柏崎刈羽原子力発電所6、7号機 原子炉設置変更許可申請書の提出について

2018年12月12日
東京電力ホールディングス株式会社

原子炉設置変更許可申請の概要（1 / 4）

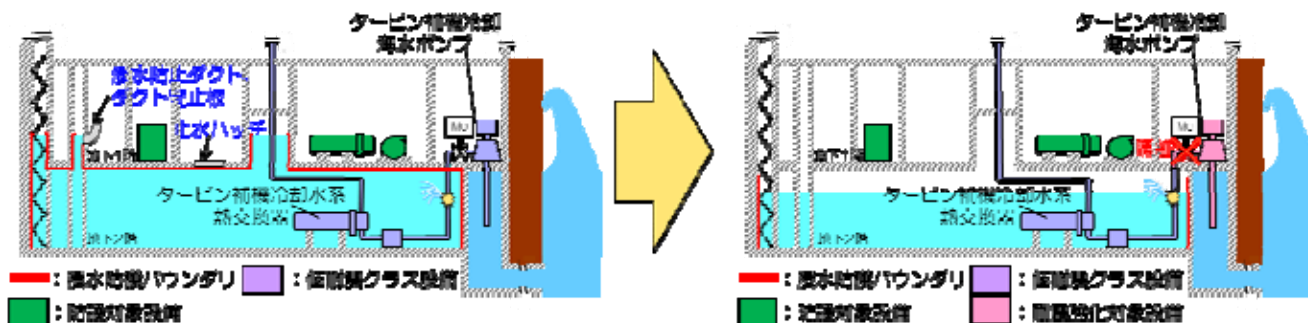
設置許可基準規則の改正に伴い、地震時の燃料被覆管の閉じ込め機能についての要求が明確化されたことから、地震時の燃料被覆管の閉じ込め機能維持に係る設計方針を追加する。

運転時に生じる荷重と基準地震動による地震力を組み合わせた荷重条件でも、炉心内の燃料被覆材の強度に十分な余裕を有し、放射性物質の閉じ込め機能に影響を及ぼさない設計とする事を明記する。（燃料被覆管応力及び累積疲労サイクル評価を詳細設計で実施）

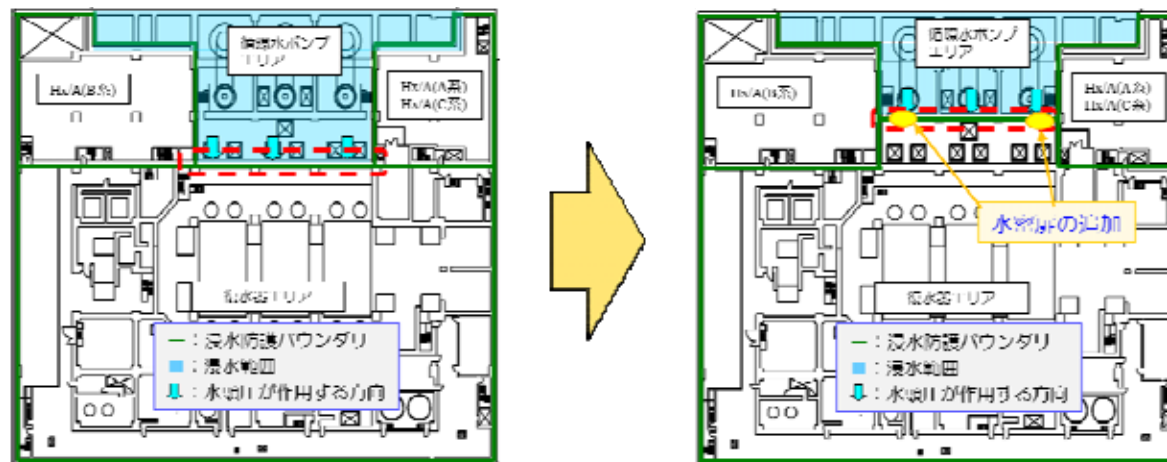
▶ タービン補機冷却海水系の隔離インターロックの設置に伴う浸水防止設備の一部取り下げ

タービン建屋海水熱交換器エリアにおける地震時の溢水（津波の流入含む）について、タービン補機冷却海水系を海洋から隔離するインターロックを新たに設置し、建屋への津波の継続的な流入を防止することで、浸水量の低減を図る。当該インターロックの設置に伴い、浸水防止設備の一部が不要となる。

▶ 津波に対する止水対策範囲の変更に伴う浸水防止設備の個数変更

津波に対する止水対策範囲（以下「浸水防護バウンダリ」という。）について、詳細な設計検討結果を踏まえ、より合理的で確実な浸水防護バウンダリに変更する。本変更に伴い、浸水防止設備である水密扉の個数が変更となる。
